Engineering Change Notice(ECN)

ECN-D-2602-04

(Process Z Axis profile interference between bolt and pin)

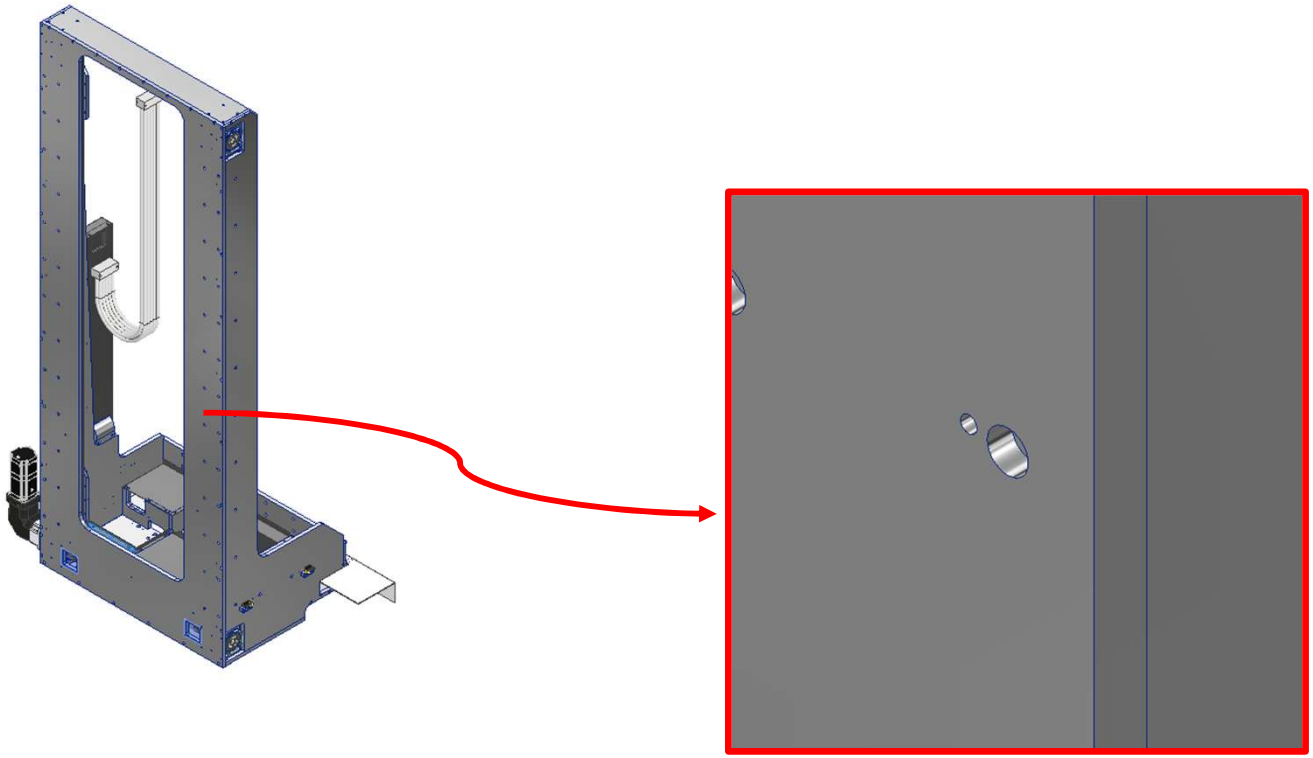
적용 장비 타입 Applicable project type	NEW 12CH HIZ PROCESS [328-21417, 328-21619]	적용 범위 Scope	■ 신규 발주분 (New order) ■ 기발주분 (Previous order) □ 기출하장비 (Existing shipped equipment)
변경 사유 Reason for change	□ 고객 요청 (Customer request) ■ 품질개선 (Quality improve) □ 원가절감 (Cost reduction) □ 생산성 향상 (Increase productivity) □ 부품 단종 (Part discontinuation) □ 기타 (ETC)	ECR NO.	N/A
		ECN NO.	ECN-D-2602-04
변경 상세 사유 Detailed reason for change	PROCESS Z AXIS profile interference between bolt and pin		
변경 사항 Changes	변경 전(Before)	변경 후(After)

상세내용 Detail	- Part No : CM21P-Z000-F002-1 CM21P-Z000-F001-1 CM21P-Z000-M001-1	Move each PIN position 4.5MM inward Part No :CM21P-Z000-M001-2 CM21P-Z000-F001-2 CM21P-Z000-F002-2

Part No.		
Before	**→**	**After**
CM21P-Z000-F002-1	→	CM21P-Z000-M001-2
CM21P-Z000-F001-1	→	CM21P-Z000-F001-2
CM21P-Z000-M001-1	→	CM21P-Z000-F002-2
